## Nouveau théâtre en ville de Neuchâtel NE

Le Conseil communal de la ville de Neuchâtel, par l'intermédiaire de la Direction des affaires culturelles, a ouvert un concours de projets, au sens de l'article 6 du règlement SIA 152, édition 1972, pour la réalisation d'un nouveau théâtre en ville de Neuchâtel. Ce concours public a été ouvert aux architectes établis ou domiciliés dans le canton de Neuchâtel, ainsi qu'aux architectes originaires du canton et domiciliés en Suisse. Par ailleurs, six bureaux d'architectes ont été invités à participer au concours: Mario Campi et Franco Pessina, Lugano; Jean-Jacques Gerber, Genève; Vincent Mangeat, Nyon; Daniele Marques et Bruno Zurkirchen, Lucerne; Patrick Mestelan et Bernard Gachet, Lausanne; Inès Lamunière et Patrick Devanthery, Carouge (ces derniers remplacent MM. Herzog et de Meuron, de Bâle, qui ont dû se retirer pour raison majeure).

**Extrait du rapport du jury**

1er prix (17 000 Fr.): **Marie-Claude Bétrix, Eraldo Consolascio**, Zurich; collaborateurs: **R. Schulthess, E. Maier, J. Guye, H. Gehrig**

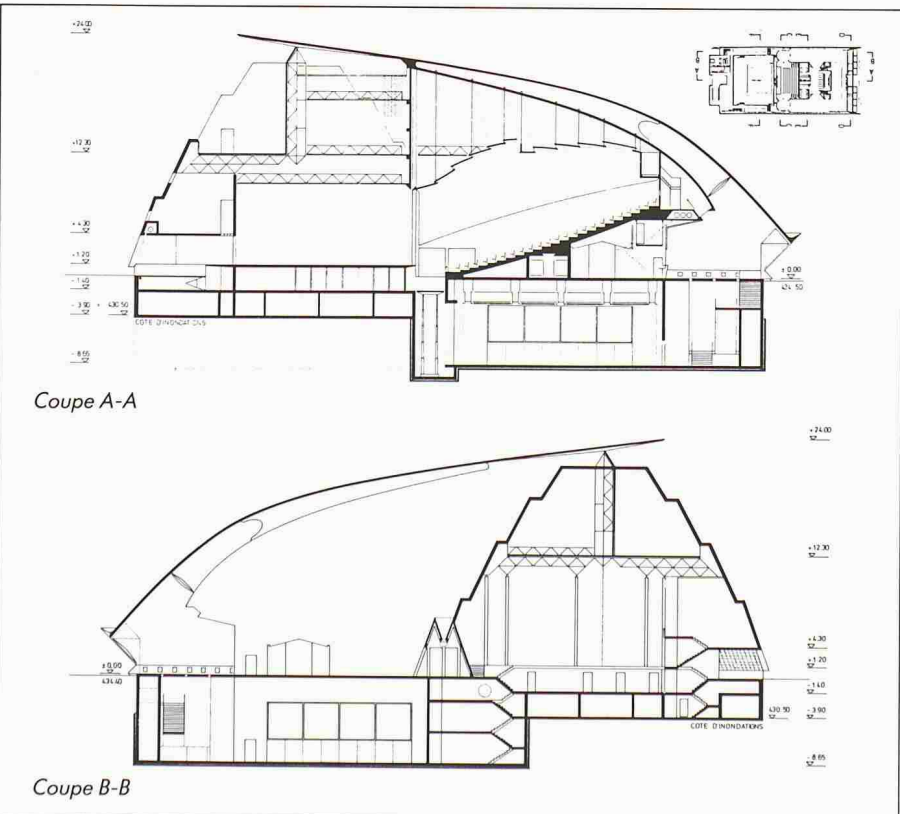
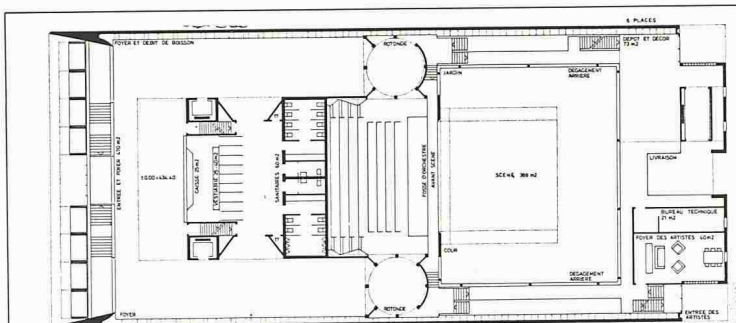
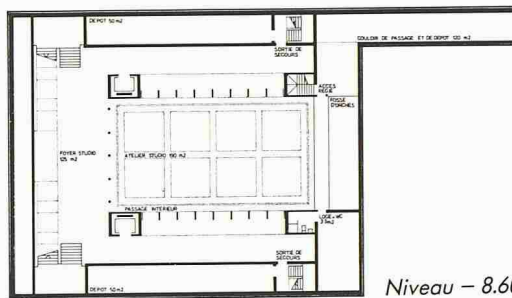
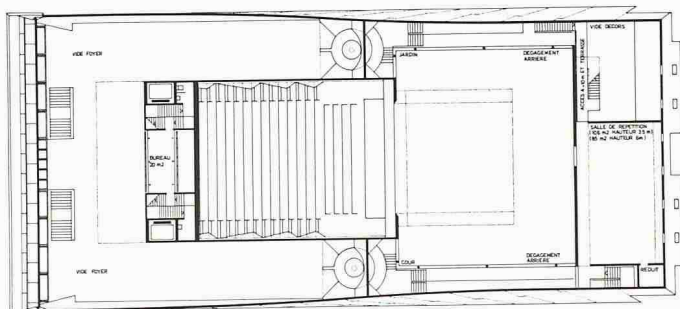
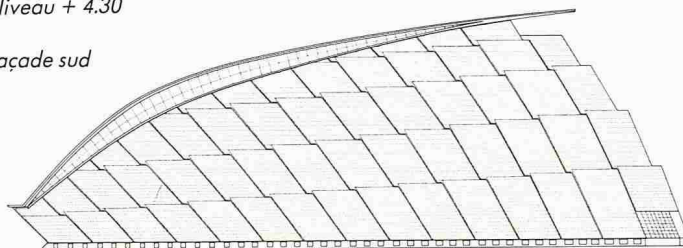
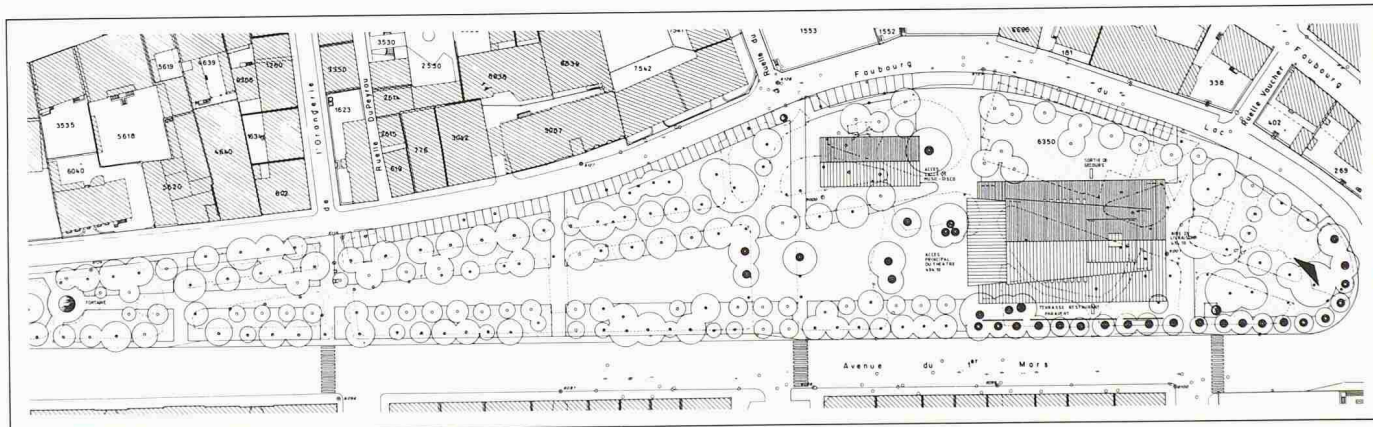
Ce projet très fort fascine, séduit et inquiète. Il fascine par la poésie qui naît du traitement des matériaux. Il séduit par sa clarté, sa cohérence et son homogénéité. S'il inquiète au premier abord par sa forme et sa façon de se poser dans le parc, l'analyse approfondie démontre qu'il est le fruit d'une pensée architecturale aboutie. Les aménagements extérieurs sont bien étudiés; le maintien de la promenade et de la rue de l'Orangerie sont heureux. La situation de la construction par rapport à l'axe de la rue Pourtalès est précise. Le restaurant est séparé du bâtiment du théâtre, en dérogation par rapport aux conditions du programme. Ce choix se situe néanmoins dans la logique du parti pris.

La spatialité intérieure fortement dramatisée répond de façon très cohérente au caractère magique du projet. Le public pénètre dans un vaste foyer, dans lequel tombe une lumière zénithale qui descend le long des parois. L'espace réservé au spectacle lui-même est fortement marqué par ce qu'on pourrait appeler «la boîte dans la boîte», symbole visible et tangible de la présence du théâtre. L'accès à la salle à partir de deux rotondes est conforme à l'esprit du projet. La hauteur du vide de scène est suffisante. La fosse d'orchestre est insuffisante dans sa partie ouverte. L'accès des décors est excellent pour la scène et pour le studio.

Le projet est caractérisé par une forme de salle qui, dans sa vue en plan, ne pose pas de problème, si ce n'est que la forme des parois latérales n'est pas tout à fait optimale en ce qui concerne la diffusion des sons. La coupe longitudinale proposée pour le plafond laisse aussi à désirer puisqu'elle ne favorise que d'une manière insuffisante une bonne distribution de l'énergie sonore sur le plan d'écoute. La disposition des locaux n'est pas tout à fait idéale, vue sous l'aspect des nuisances sonores relatives. En ce qui concerne l'acoustique, ce projet est valable dans son ensemble.

2e prix (15 000 Fr.): **Daniele Marques, Bruno Zurkirchen**, Lucerne; collaborateurs: **M. Mach, M. Ragonesi**

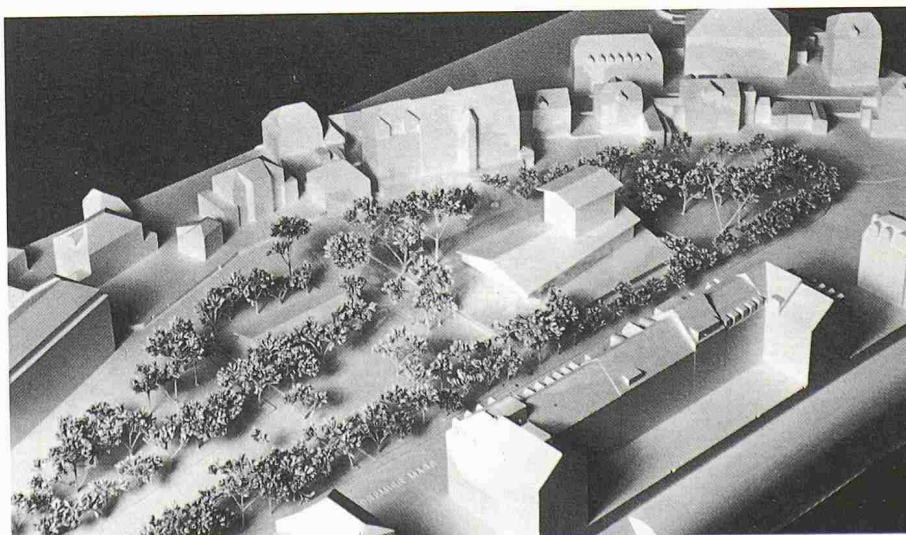
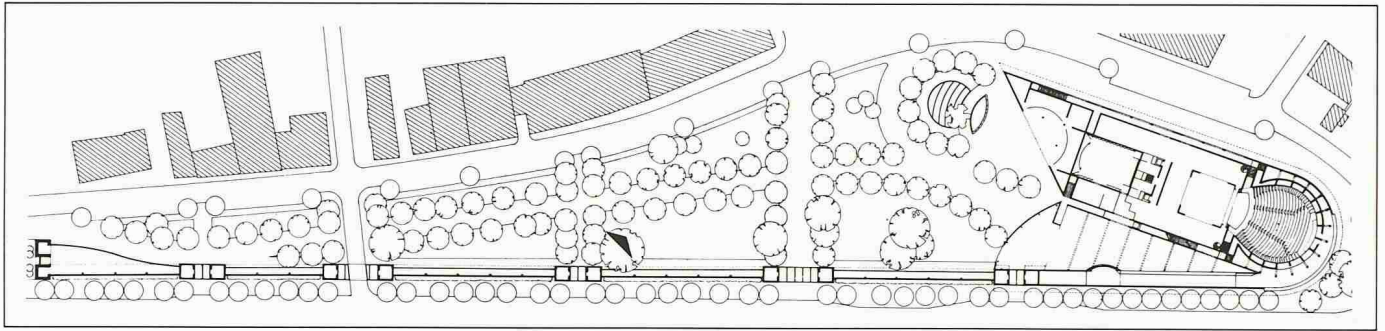
Modestement, avec une belle simplicité, les auteurs prennent une position cohérente et ferme: le bâtiment respecte le parc, il est discret, élégant, mais il ne s'affirme pas en force. Le jury a été sensible à la grande finesse de ce projet, qui découle d'une analyse fouillée du lieu. Sa position précise parallèle à l'avenue du 1er Mars maintient le caractère du parc sans tentative de l'urbaniser. Il renforce la promenade existante depuis le monument de la République et comble le vide de la Rotonde par une implantation d'arbres reconstituant ainsi la continuité du parc au nord. Avec une très grande économie de moyens, l'auteur propose une volumétrie parfaitement cohérente avec son contenu: trois volumes, trois fonctions.

3e prix (14 000 Fr.): **Vincent Mangeat**, Nyon; collaborateurs: **O. Pina, G. Mann, P. Bouvier, T. Bruttin, L. Felder, R. Gasparro, L. Savioz, P. Wahlen**

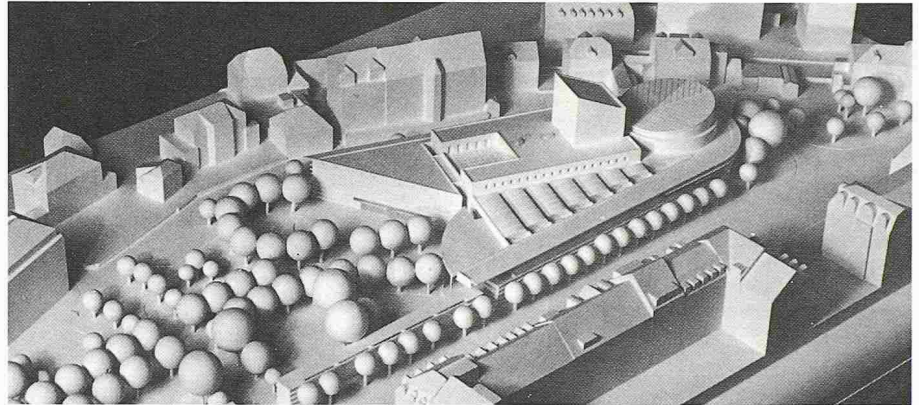
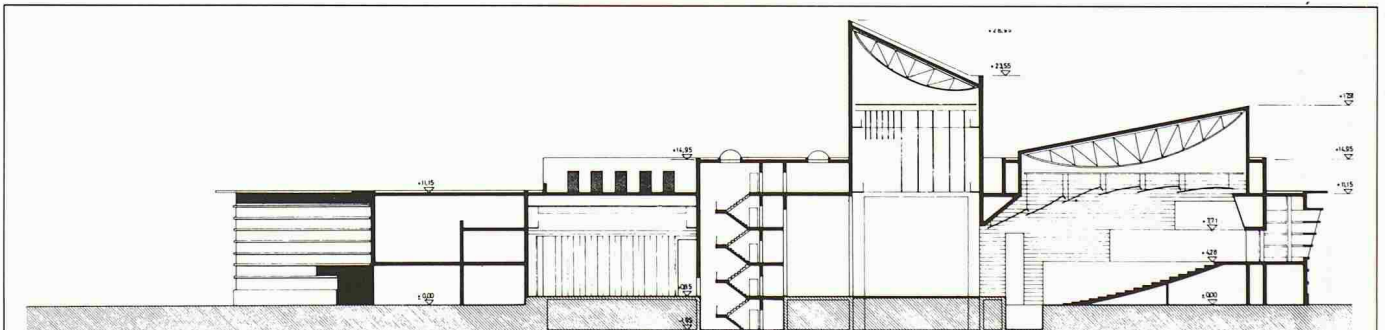
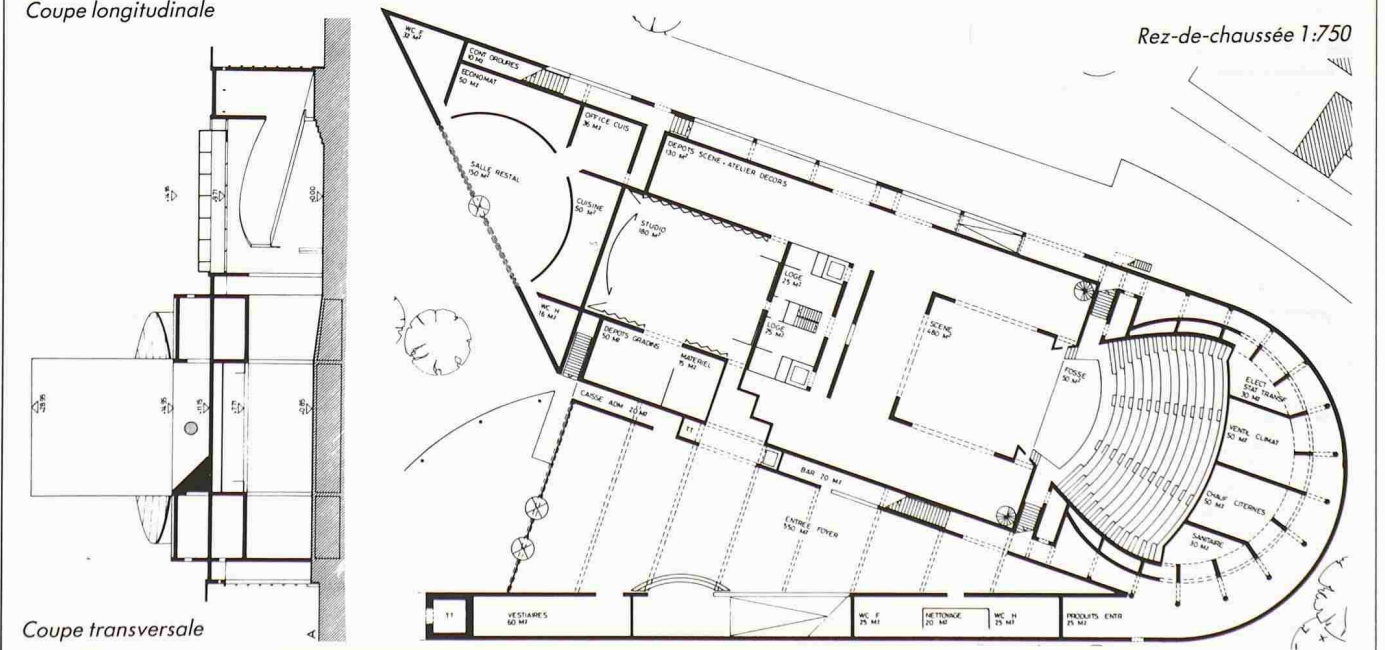
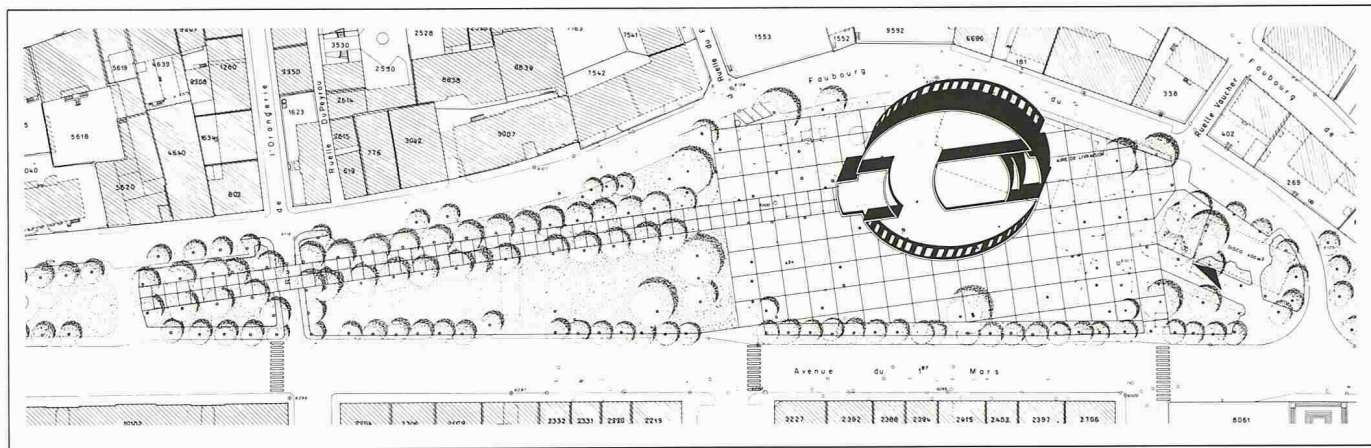
Ce projet procède à une réflexion très intéressante sur la ville. Il propose un concept unitaire et global d'un parc en forme de théâtre. Il fait partie intégrante du tissu de la ville et forme un «cadre» au parc; il reconnaît, par son implantation, le vis-à-vis des bâtiments au nord et au sud. Les circulations sont bien étudiées. La volonté d'exprimer en volume les principales fonctions du théâtre est appréciable. Elle nuit toutefois à la sobriété de l'ensemble et trompe sur l'échelle véritable du théâtre. Le traitement des façades est très subtil et cohérent. L'entrée se fait par un lieu couvert, conduisant à un grand foyer en forme de triangle, lumineux, dominant largement sur un parcours montant, avec vue sur l'espace foyer. L'esprit du projet se poursuit jusque dans l'architecture générale de la grande salle. S'agissant de technique théâtrale, on relève des points particulièrement positifs qui sont: la dimension des dégagements, l'emplacement de la régie, l'accès des décors, la situation et le volume du stu-

dio. Eléments négatifs: une cage de scène trop étroite; l'inclinaison des gradins est insuffisante et le rapport scène-salle n'est pas bon.

Le projet présente une salle de forme circulaire, délimitée par une enveloppe cylindrique nullement structurée, qui peut être à l'origine de focalisations

sonores gênantes. Pour ce qui est du plafond suspendu, celui-ci ne présente pas une ligne tout à fait optimale. Un point très positif est l'absence totale d'interférence sonore gênante entre la salle et l'atelier-studio. Par contre, l'emplacement proposé pour la discothèque n'est pas envisageable. Dans son ensemble, ce projet n'est pas satisfaisant du point de vue acoustique.

4e prix (9000 Fr.): **Bernard Vouga**, Lausanne

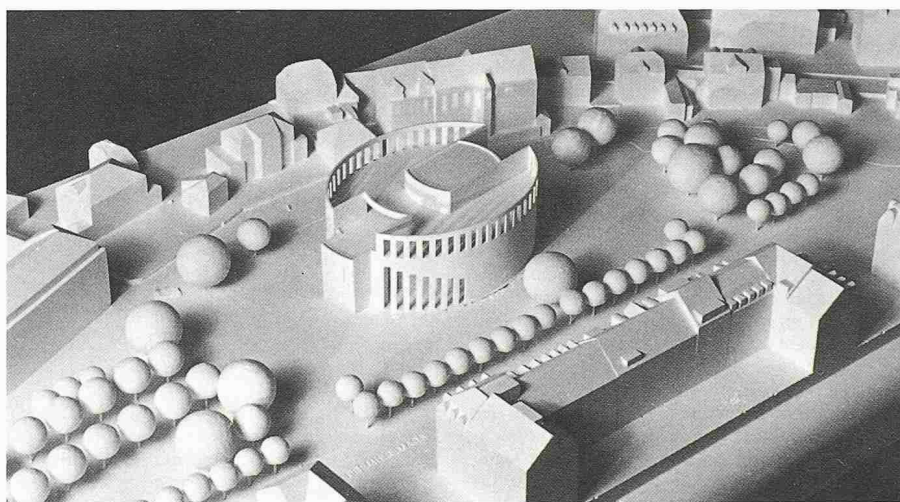
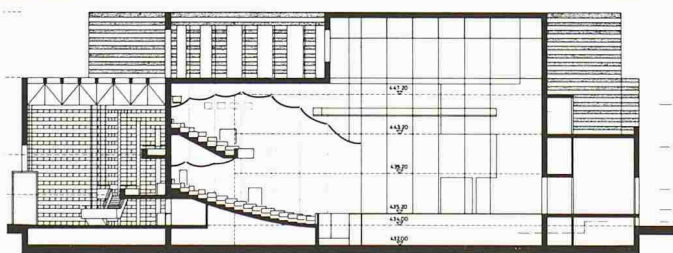
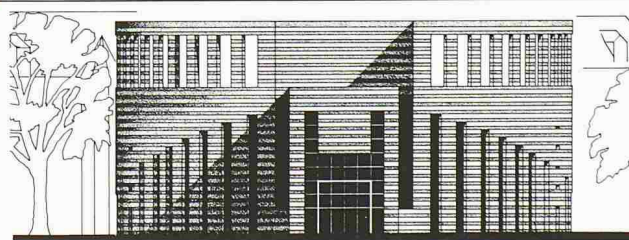
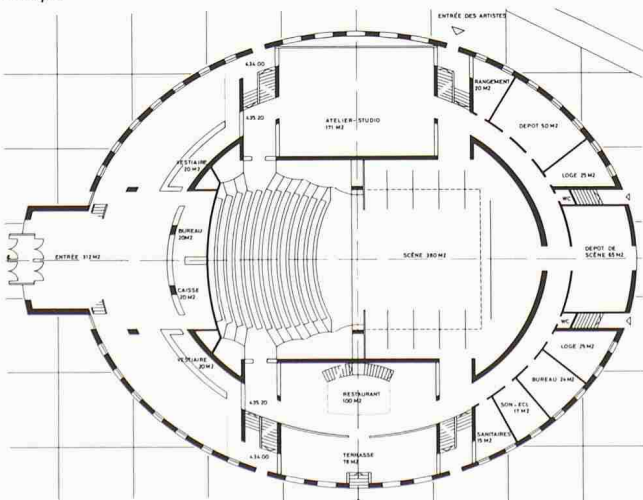
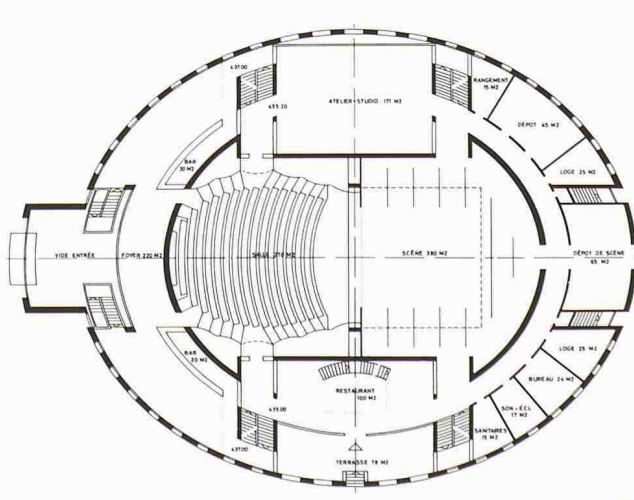
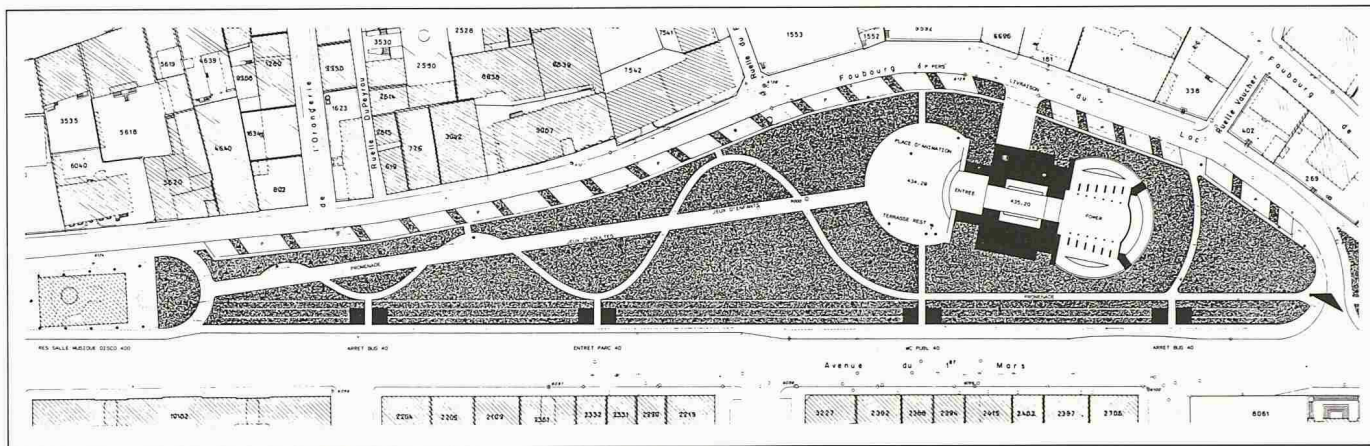
Le concurrent propose une intervention très compacte. Il partage le parc en trois parties: maintenu tel qu'il est en ouest, minéralisé au centre et non modifié à l'est. Le jardin en devient difficilement utilisable. La position du bâtiment est déterminée par l'axe de la promenade actuelle et le lieu de la plus grande largeur du parc. Cette implantation n'est pas suffisamment précise, malgré l'attache sur l'axe. La proposition de la grande surface minérale n'a pas son juste rapport avec l'objet, ni avec le bâti environnant. La volumétrie est claire et de qualité. Cependant, le rapport du contenant et du contenu est sacrifié à l'architecture. Le couronnement de l'édifice apparaît comme un élément d'occultation de la cage de scène; bien qu'il soit très fort au niveau des façades et de la volumétrie, il est regrettable qu'il ne contienne pas un espace accessible et privilégié. Malgré la contrainte que s'est imposée l'auteur en inscrivant son projet dans des ellipses concentriques, la distribution spatiale semble résolue.

Le foyer, organisé sur trois niveaux, peut paraître intéressant à cause de ses terrasses superposées. Les dimensions de la scène sont correctes. La régie est

mal située. Les accès des décors sont excellents. Le rapport scène/salle est très bon.

La salle proposée se distingue par une forme en plan et en coupe longitudinale quasi idéale du point

de vue acoustique. La même constatation ne peut toutefois pas être faite en ce qui concerne le choix de l'emplacement de l'atelier-studio et celui du restaurant par rapport à la salle. Acoustiquement parlant, ce projet n'est pas vraiment satisfaisant.

5e prix (8000 Fr.): **Marcel Ferrier**, St-Gall; collaborateur: **T. Thaler**

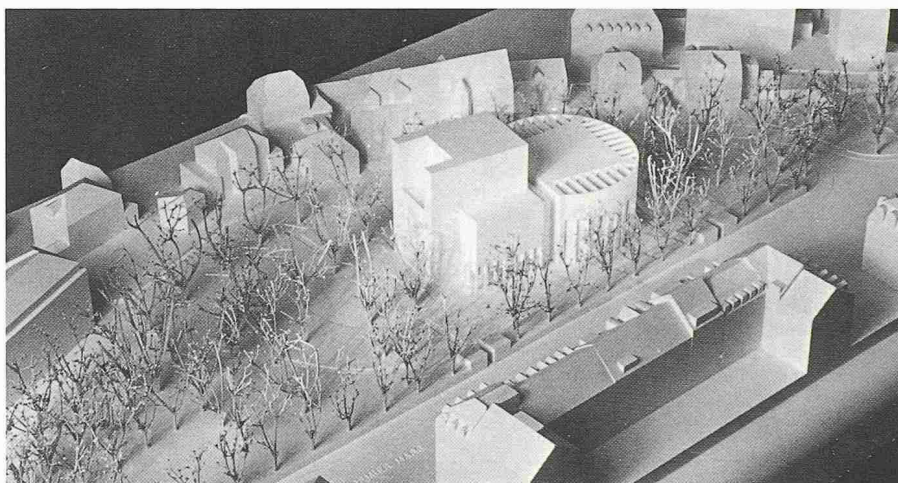
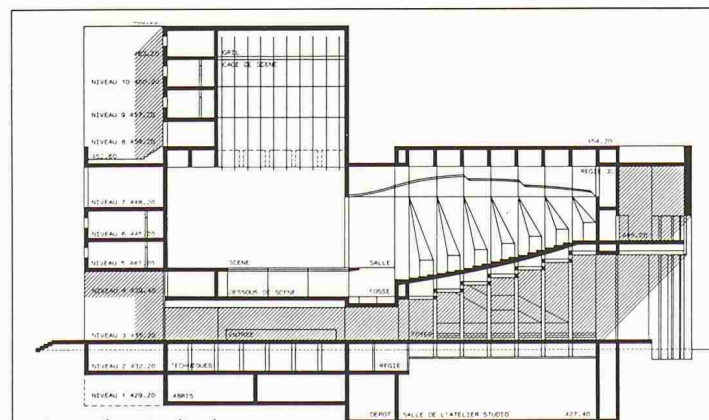
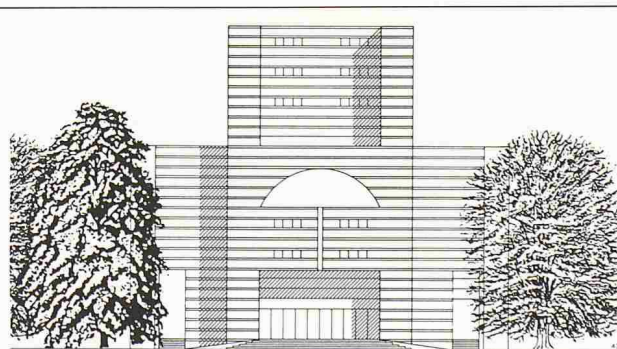
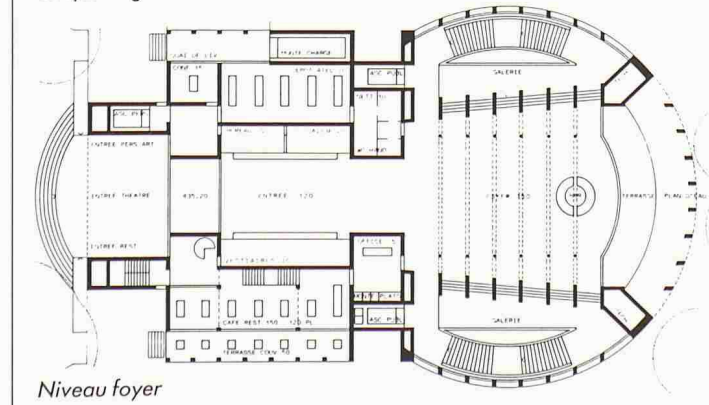
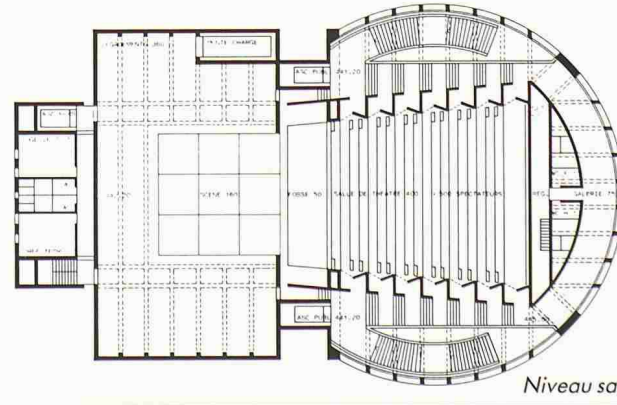
Le concurrent considère le parc dans sa globalité, entité appartenant à la ville. Il en redéfinit les limites au sud en rapport avec le bâti du XIXe siècle par un traitement approprié d'éléments qui rythment les accès et trouvent un juste rapport avec les rues transversales au sud. Le parc, devenu une zone d'accueil pour le théâtre, prend en charge le spectateur. Le théâtre est conçu comme un objet compact et précis. Les volumes sont nets; ils se réfèrent à des formes primaires bien contrôlées et expriment sans compromission le rapport contenu-contenu. Par sa position et sa volumétrie, il devient un élément signifiant pour la ville. L'auteur a manifesté la volonté de définir un long parcours conduisant les spectateurs vers la salle de théâtre et le studio.

Le grand foyer propose de généreux accès au lieu du spectacle. Par contraste, la salle de théâtre se veut modeste dans ses dimensions et le studio, lieu de recherche souterrain, s'enterre symboliquement sous la salle. Du point de vue théâtral, le rapport scène/salle laisse à désirer: un obstacle architectural sépare les volumes de la salle et de la scène. La pente de la salle est insuffisante. Les dimensions de la scène et des dégagements sont très favorables.

La forme de salle proposée avec des parois bien structurées favorisant la diffusion des sons peut être qualifiée d'optimale du point de vue acoustique. Il en est de même du plafond suspendu qui présente en coupe longitudinale une ligne quasi

idéale. Point négatif: la faiblesse d'isolement phonique qui semble exister entre la salle et les zones latérales des dégagements et des rampes d'escalier d'accès. Cependant, malgré les points faibles qui viennent d'être signalés, ce projet présente dans son ensemble de véritables qualités acoustiques.
